**Demande d'autorisation de construire et d'exploiter un parc éolien dit de
GARIBALDI
sur la commune de Saint-Papoul
déposée par la SAS Parc éolien de GARIBALDI (quatre éoliennes)**

**Avis de l'Autorité environnementale
Sur le dossier présentant le projet et comprenant l'étude d'impact
(articles L.122-1 et suivants du Code de l'environnement)**

**N° saisine : 2020-8986
Avis émis le 4 février 2021
N° MRAe 2021APO9**

Carte d'implantation des éoliennes et des installations associés – source IGN

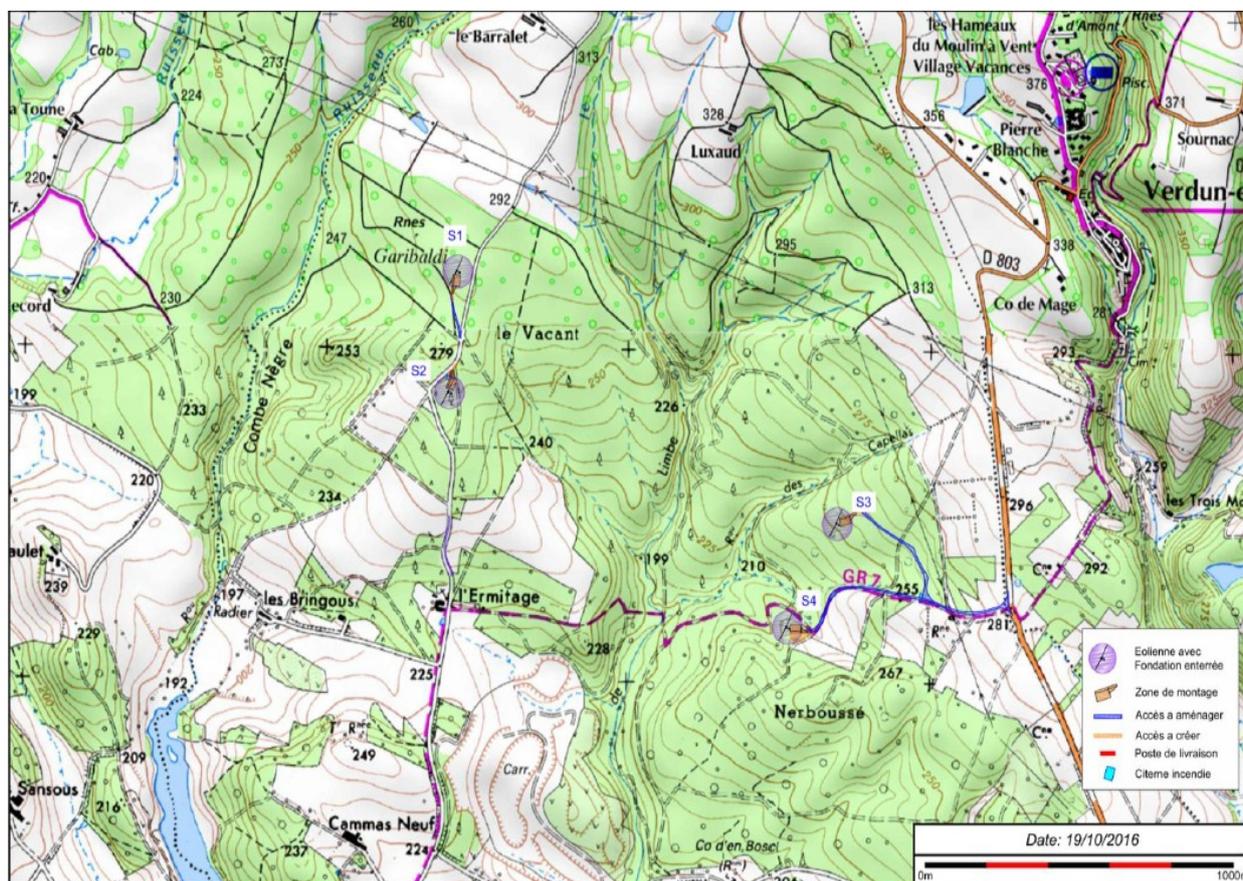
Certains aménagements lourds (raccordement, déblais, remblais, pistes, plateformes des éoliennes) n'ont pas fait l'objet d'une évaluation environnementale complète et ne semblent pas avoir été pris en compte lors de la détermination du niveau des enjeux locaux de conservation des espèces floristiques et faunistiques.

À titre d'exemple, la MRAe estime que certains aménagements, comme les travaux de raccordement électrique ou les travaux connexes à la réalisation du parc, sont insuffisamment décrits et de fait ne sont pas correctement intégrés dans l'évaluation environnementale (impact environnemental du défrichement peu

évalué, volumes et localisations des remblais-déblais pour les nouveaux aménagements de pistes, plateforme des éoliennes...).

La MRAe recommande de revoir et de compléter l'étude d'impact au regard des recommandations du présent avis, d'y ajouter une représentation cartographique précise des impacts et mesures, de mieux justifier les choix opérés par une argumentation basée sur des données scientifiques et sur les données disponibles des parcs voisins. Par ailleurs, la MRAe recommande d'intégrer les compléments récents dans l'étude d'impact afin d'en faire un document intégré.

Carte de localisation des enjeux pour les espèces de chauves-souris de lisières – source orthophoto – extrait de l'étude chiroptère- réalisation NATECO

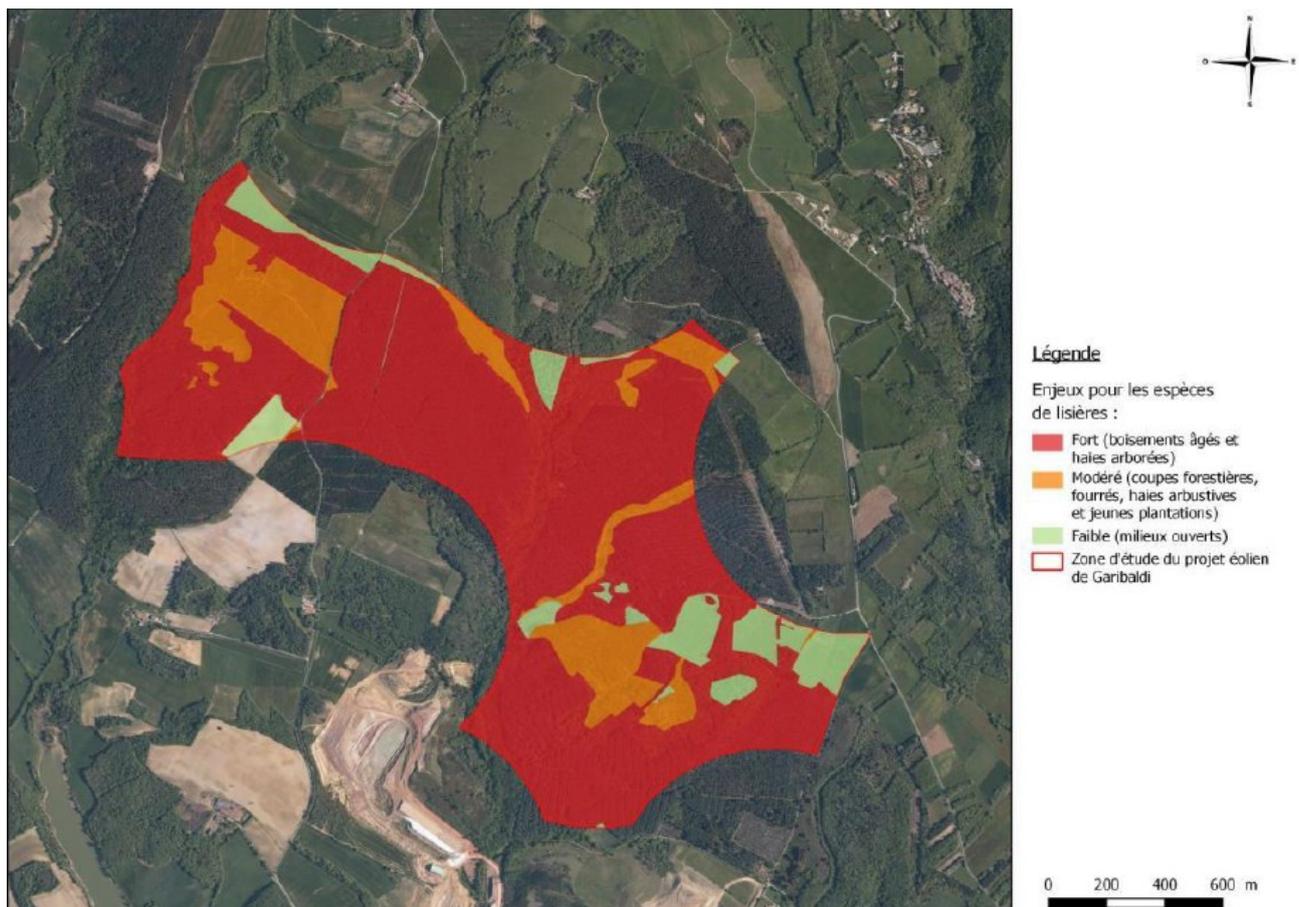
Compte tenu de niveaux d'activité importants au sol et en altitude, du nombre d'espèces présentes et du niveau d'enjeux de conservation que représentent certaines espèces (voir carte ci-dessous), la MRAe évalue le niveau d'enjeux de conservation pour les espèces suivantes de fort à très fort : le *Minioptère* de Schreibers, la *Noctule de Leisler*, et la *Pipistrelle* de Nathusius.

La MRAe évalue que les mesures de bridage retenues (mesure de régulation de l'activité des éoliennes) apparaissent insuffisantes, d'une part, sur les critères de vitesse de vent avec des espèces qui volent à des vitesses de vent élevées (8 à 10 m/s) et, d'autre part, avec des périodes de bridage trop restreintes dans l'année (au vu des données de mortalité disponibles pour les parcs voisins).

La MRAe considère pour ces espèces que le niveau d'impact attendu doit être revu à la hausse, qu'un renforcement des mesures de réduction doit être mis en œuvre et que la mise en place de mesures de compensation est nécessaire.

La MRAe recommande de renforcer les mesures de bridage pour les chauves-souris (allongement de la période de bridage durant l'année et bridage des éoliennes pour des vitesses de vent plus élevées).
